RENESAS TECHNICAL UPDATE

製品分類	MPU & MCU	発行番号	TN-SH7-A757A/J	Rev.	第1版
題名	パルストランスとの接続について		情報分類	技術情報	
適用製品	R4S76190x125BG(V) R4S76191x125BGV (x=B/N/W/D)	対象ロット等	関連資料	SH7619 グループ ハードウェアマニュアル (RJJ09B0212-0600)	
		全ロット

本資料は、既報のテクニカルアップデート(SH7619のEther物理層ガイドの訂正:発行番号TN-SH7-A718A/Jの図22.10の部分)の補足です。

図1. Belfuse(トランスが RJ45 コネクタと別)の場合 [一部、belfuse 社ホームページより引用]

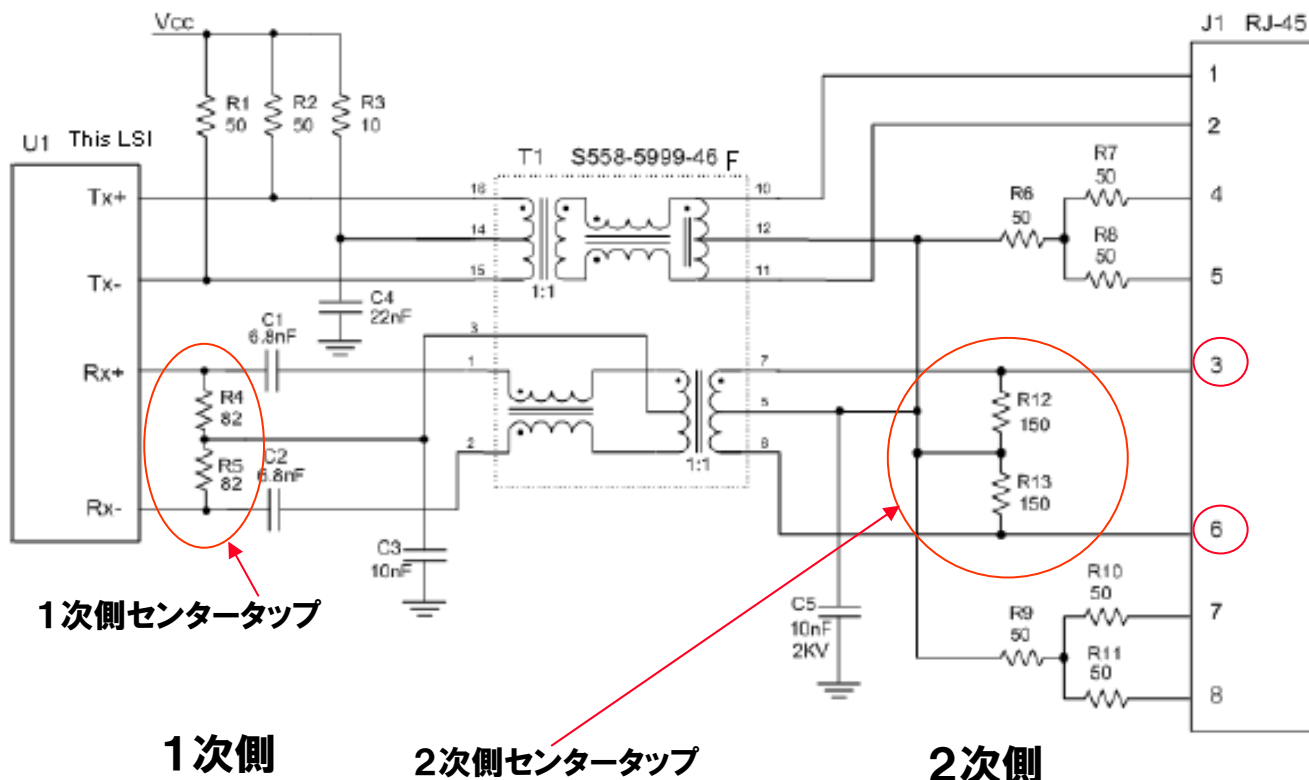
(1) 3番, 6番がセンタータップとつながっている場合

RJ-45の3番(RD+)ピンと6番(RD-)ピンが2次側のセンタータップに抵抗を介してつながっています。

この場合は1次側の抵抗と2次側の抵抗の合成抵抗が 50Ω となるようにします。図1の場合、 $1/R=1/82+1/150$ より $R=53\Omega$ となり 50Ω より少し大きくなっていますが、問題ないとしています。

図2. TDK TLA-6T718(トランスが RJ45 コネクタと一体型)の場合

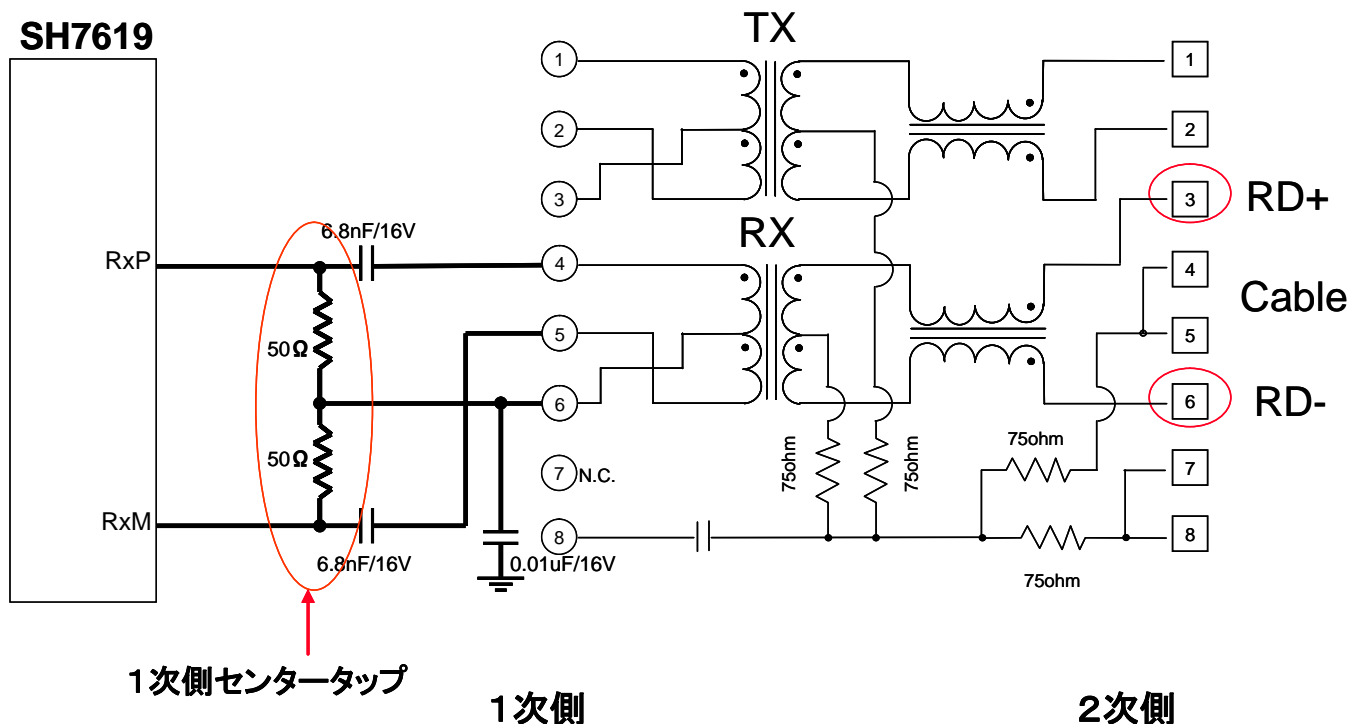
(2) 3番, 6番がセンタータップとつながっていない場合

RJ-45の3番(RD+)ピンと6番(RD-)ピンは2次側のセンタータップにはつながっていません。

この場合は1次側の抵抗が 50Ω となるようにします。
